No. 26-34

シンプルコンバータMR-CM3K 単相AC 200 V入力対応、UL 61800-5-1規格対応における分岐回路保護機器追加のお知らせ

発行日付	2026年10月	件名	シンプルコンバータMR-CM3K 単相AC 200 V入力対応、UL 61800-5-1規格対応における分岐回路保護機器追加のお知らせ	三菱電機株式会社名古屋製作所 〒461-8670 名古屋市東区矢田南5-1-14　TEL(052)721-2111大代表

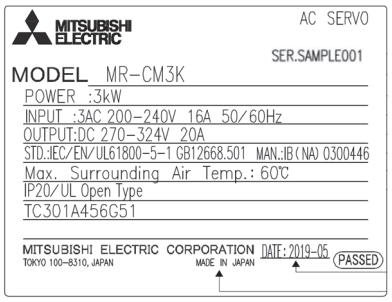
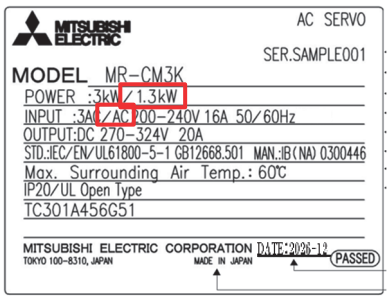
欧州などの三相AC 400 V地域においても単相AC 200 V電源の利用を可能とし、お客様の設備設計の自由度向上および機器選定の選択肢拡大を図るため

表1. 変更内容（定格名板）

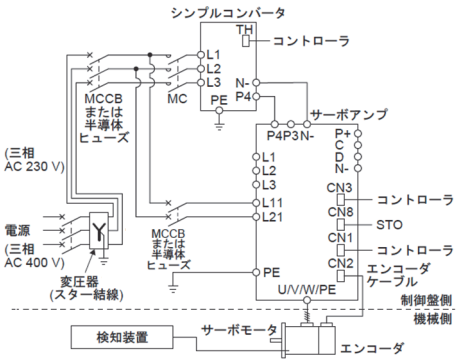
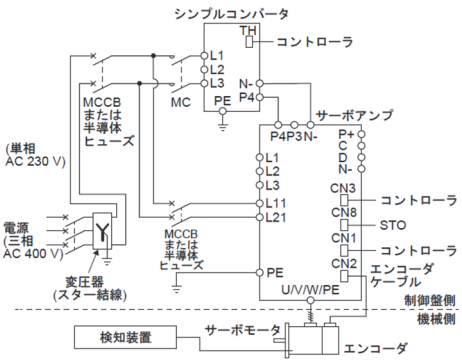
主回路電源入力として三相AC 200 V入力に加え、単相AC 200 V入力に対応いたします。これに伴い、定格名板の記載内容が表1のように変更となります。

変更前	変更後
主回路電源入力	三相AC 200 V ～ 240 V	三相または単相AC 200 V ～ 240 V
定格名板記載内容
